SERVICE INFO – INA 0054

Визуальная разница

натяжителей ремня 533 0086 30

Арт. номер: 533 0086 30

Рисунок 1: Конструкция INA с 2 болтами M8x35

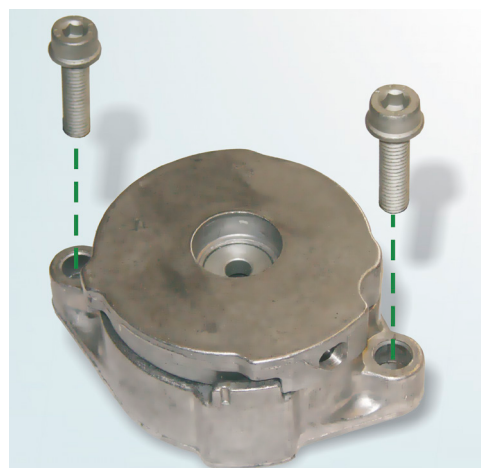
При замене натяжителя ремня 533 0086 30, показанные версии могут быть установлены на автомобиль. В данный момент Schaeffler Automotive Aftermarket предлагает версию, показанную на рис 1.

Обе версии удовлетворяют техническим требованиям.

Болты (M8x35), поставляемые Schaeffler Automotive Aftermarket, должны быть использованы, т.к. натяжитель 533 0086 30 имеет фланцы большей толщины.
